<b>CONCEPTO TÉCNICO DE REVISIÓN DE ESTUDIOS DE RESPUESTA DE AMPLIFICACIÓN LOCAL DE ONDAS SÍSMICAS</b>	Código:	GPR-FT-09
		Versión:	03
		Código Documental:

1.1 CONCEPTO TÉCNICO No. CT:	5881
1.2 ÁREA:	TÉCNICA Y DE GESTIÓN
1.3 COORDINACIÓN:	INVESTIGACIÓN Y DESARROLLO
1.4 REFERENCIA CRUZADA RADICADO FOPAE:	2010ER10022
1.5 RESPUESTA OFICIAL No. RO:	43212

2.1 SOLICITANTE:	JOSÉ JOAQUÍN ÁLVAREZ CURADURÍA URBANA No.4
2.2 PROYECTO:	OXO 69
2.3 LOCALIDAD:	2 CHAPINERO
2.4 UPZ:	97 CHICO LAGO
2.5 BARRIO O SECTOR CATASTRAL:	QUINTA CAMACHO
2.6 DIRECCIÓN:	CARRERA 7 No. 67-39
2.7 CHIP:	AAA0088WDJZ
2.8 ÁREA DEL PREDIO:	2991 M2
2.9 FECHA DE EMISIÓN:	29 DE JULIO DE 2010
2.10 EJECUTOR DEL ESTUDIO:	JEOPROBE Ltda.

El presente concepto técnico corresponde a la **primera revisión** realizada por la Dirección de Prevención y Atención de Emergencias, del informe "Informe de Asesoría Geotécnica y Sismológica para la Evaluación de la Amenaza Sísmica del Proyecto Oxxo 69" elaborado por el Ing. Jorge Alberto Rodríguez, a construirse en el predio ubicado en la Carrera 7 No. 67-39 de Bogotá. Este estudio fue radicado el 15 de Julio de 2010 mediante oficio 2010ER10022, por el Ing. José Joaquín Álvarez, de la Curad

Figura 1. Localización del Proyecto OXO 69

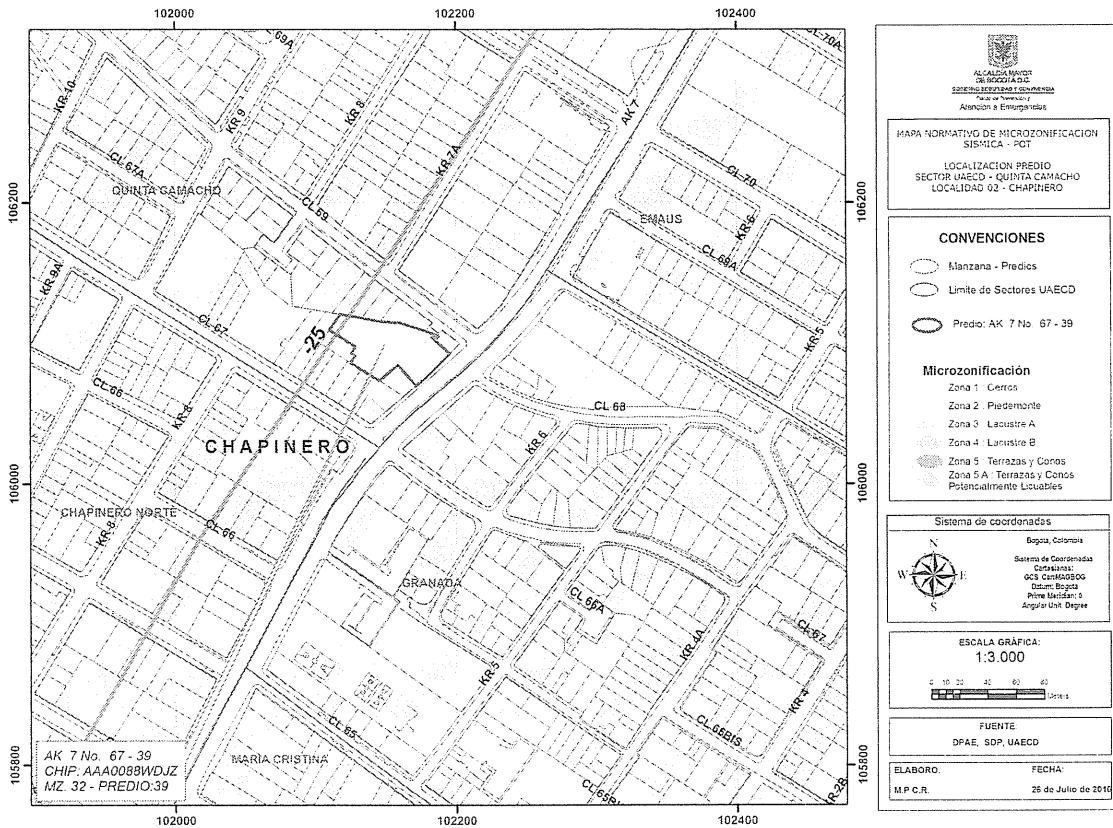
En los numerales 1.1 y 3.2 del informe, se indica que el sitio del proyecto se encuentra localizado en la Zona 2 – Piedemonte según el Decreto 193 de 2006, lo cual es consistente con la localización presentada en la Figura 1 del presente concepto.

El estudio CUMPLE con este requerimiento.

Figura 2. Espectro de diseño recomendado para el Proyecto OXXO 69.

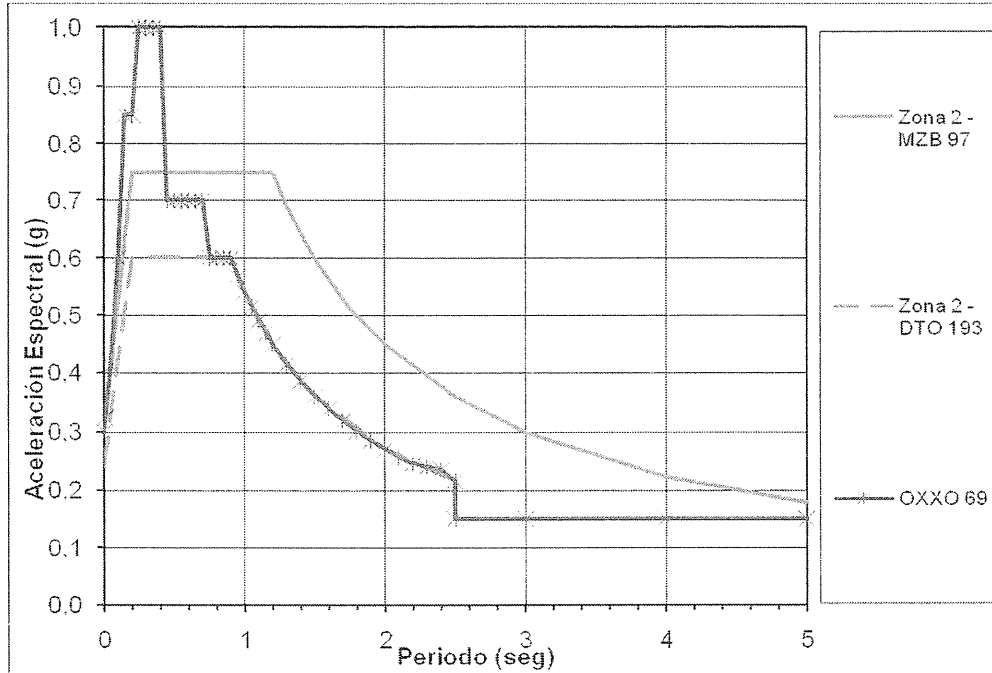
Con base en los resultados de la modelación el consultor recomienda utilizar como espectro de diseño el mostrado en la Figura 22 del informe, el cual se presenta en la Figura 2 del presente concepto.

El espectro propuesto inicia en 0.32 g en 0.01 segundos y asciende hasta un valor de Sa de 0.85 g en 0.15 segundos, luego se presenta una meseta hasta un período de 0.2 segundos, luego se presenta un aumento hasta un valor de Sa de 1 g para un período de 0.25 segundos; se presenta una meseta hasta un período de 0.4 segundos; se presenta un descenso hasta un valor de Sa de 0.7 g para un período de 0.45 segundos; empieza una meseta que se extiende hasta un período de 0.7 segundos; luego ocurre un descenso hasta un valor de Sa de 0.6 g para un período de 0.75 s; y por último empata con el espectro mínimo de la zona 2.

El estudio CUMPLE con este requerimiento.
